Gemeente Scherpenzeel

Nota Zienswijzen

Bestemmingsplan en beeldkwaliteitsplan Akkerwinde

Beoogde waterhuishoudkundige situatie (Bron: Waterstructuurplan Zuid Scherpenzeel)

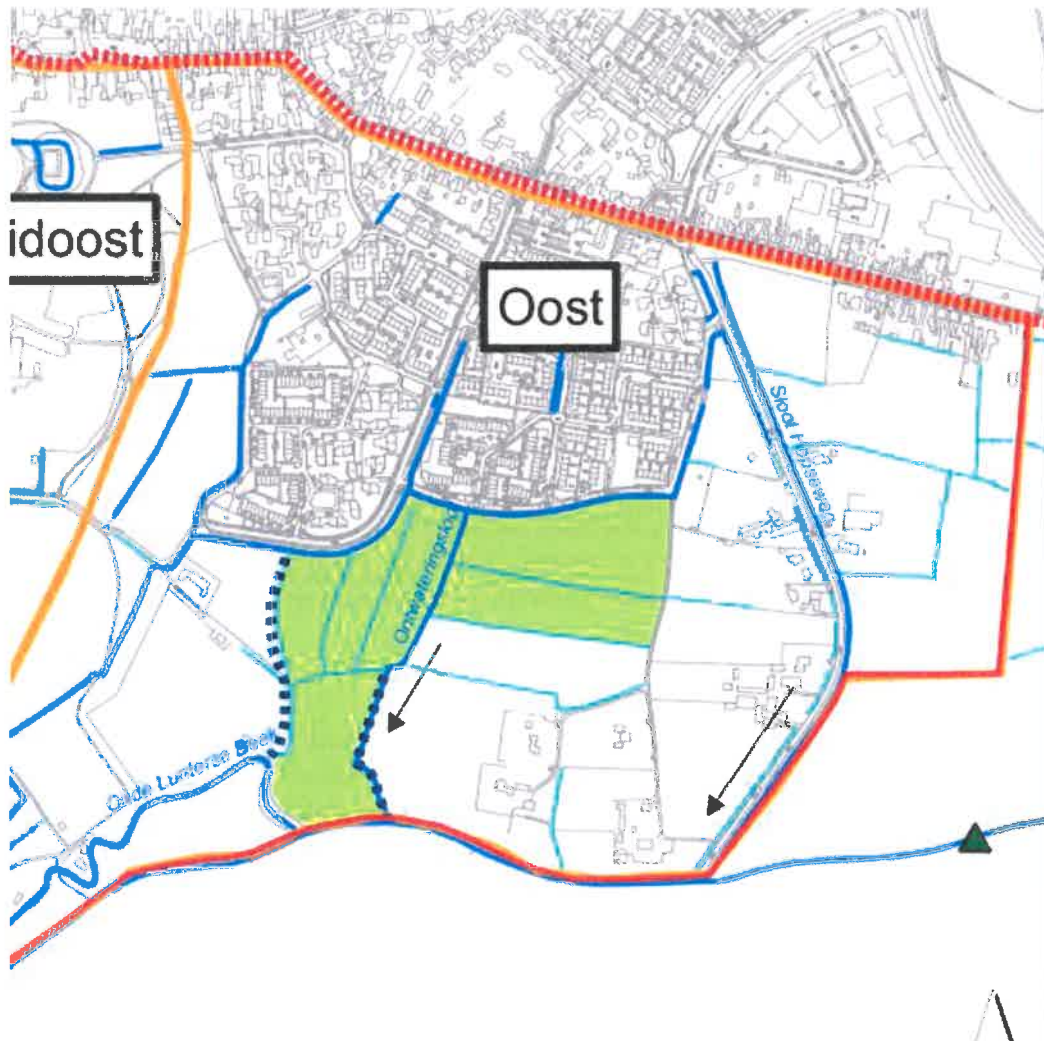
- 1.3** In 4.3.3. van de toelichting is de weergave van de waterpeilen onderaan de afbeelding inmiddels achterhaald als gevolg van de uitgevoerde maatregelen die ervoor gezorgd hebben dat de meander van de Lunterse beek weer watervoerend is geworden. Er is geen sprake meer van een zomer en winterpeil. Aangegeven wordt dat de beide aan te passen waterlopen in het plangebied het oppervlaktewater in de Maatjes gaat verbinden met de Lunterse beek. Dat is volgens het waterschap niet het geval. In overleg met de gemeente is ervoor gekozen om dit niet te doen. Dit om er voor te zorgen dat het oppervlaktewater in plan Akkerwinde niet vervuild kan worden door overstortwater van de overstort op de hoek van Boslaan/Ringbaan.

- 1.3** Zie reactie 1.1. Tevens wordt in paragraaf 2.2.2 van de toelichting van het bestemmingsplan de afbeelding *Uitsnede Waterlegger Gelderse Vallei* vervangen door de afbeelding *Uitsnede Waterlegger Gelderse Vallei 2017*, zoals opgenomen in paragraaf 4.3.2 van de geactualiseerde Waterparagraaf (bijlage 1 van deze nota).
